Artikel: Rapport des experts Rothpletz, Rohn et Buchi sur la formation des fissures dans la galerie sous pression de l'usine de Ritom des CFF (suite)
Autor: [s.n.]
DOI: <https://doi.org/10.5169/seals-36586>

des experts Rothpletz, Rohn et Buchi
sur la formation des fissures dans la galerie sous
pression de l'usine de Ritom des CFF

Fig. 6. — Profils-types prévus. — 1 : 75.

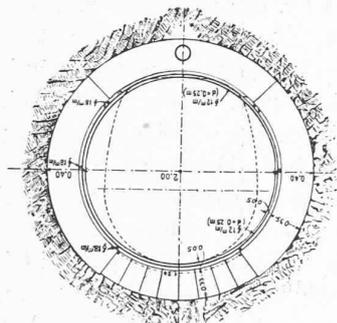
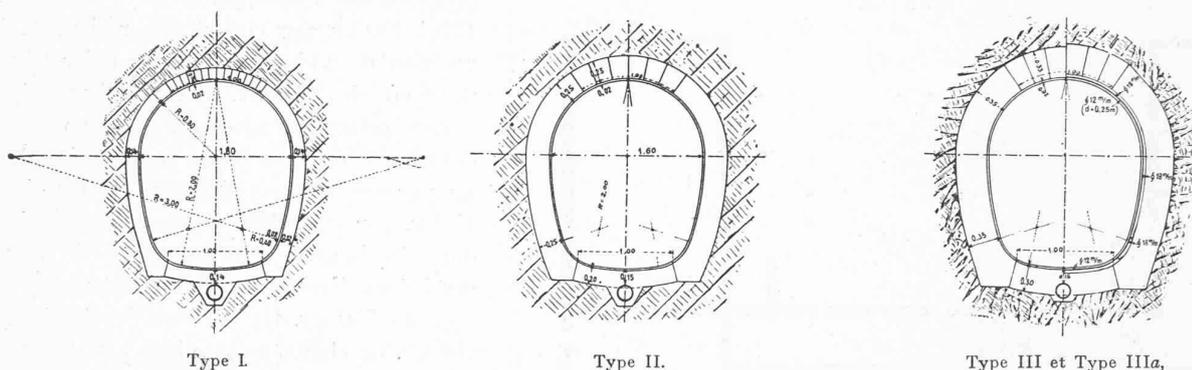
Il nous faut revenir sur les types de galerie dont on a réellement fait usage (fig. 6).

Des quatre types prévus dans le plan N° 223 des C. F. F., Profils de galerie, on n'a appliqué que les types ovales N°s I à III ayant 1,6 m. de largeur et 2,0 m. de hauteur dans œuvre. Le type IV, de forme circulaire, au diamètre de 2,0 m., avec épaisseur de paroi de 40 cm. et armature de 38 kg. par m. le long de l'intrados, n'a pas été exécuté. Proportionnellement à la longueur totale de la galerie,

Ainsi que nous l'avons déjà dit, les variations de la roche entre Valle et le château d'eau ont été beaucoup plus fréquentes qu'on ne l'avait présumé. La longueur effective des types les plus forts ne correspond par conséquent plus, et l'écart est considérable, aux longueurs qui figuraient dans le projet.

On a lieu d'être quelque peu surpris de constater que malgré l'état défavorable de la roche, il n'a été fait aucun usage du type IV, alors qu'on aurait dû, semble-t-il y recourir dans une plus large mesure que ne le prévoyait le projet. Voici évidemment la raison de cette apparente contradiction: la direction des travaux, s'inspirant de l'opinion courante à cette époque, était persuadée que la

maçonnerie en béton était surtout destinée à l'établissement d'un tube lisse qui, d'une part, recevrait l'enduit et, d'autre part, transmettrait simplement à la masse rocheuse la pression intérieure de l'eau sous forme de pression radiale. On s'était dit que le béton pourrait facilement transmettre cette pression de 4,5 kg. au maximum, par cm² à la roche, et que cette dernière, même là où elle était déchirée ou feuilletée; serait parfaitement en état de la supporter. L'enduit intérieur n'avait d'autre rôle à jouer que celui de couche étanche et, pour qu'il pût résister, le cas échéant, à la pression extérieure, une fois la galerie vidée, il fut muni d'une légère armature et d'un ancrage. Les déclarations des intéressés et la lettre déjà citée que le directeur local des travaux a adressée au service de l'électrification, lettre qui a eu pour effet l'adoption de l'enduit Rabitz non prévu à l'origine, font foi que telle était bien la manière dont on envisageait alors la question. Toutes ces suppositions quant à la transmission de la pression intérieure étaient erronées comme nous le démontrerons plus loin, mais c'est à cause de cette opinion que le choix des types de galerie n'a été déterminé que d'après la puissance présumée de la pression extérieure.

Ce choix a été fait par le directeur local des travaux d'accord avec le conducteur des travaux du lot. Le service de l'électrification à Berne ne s'est pas livré à l'examen spécial et approfondi du choix des types.
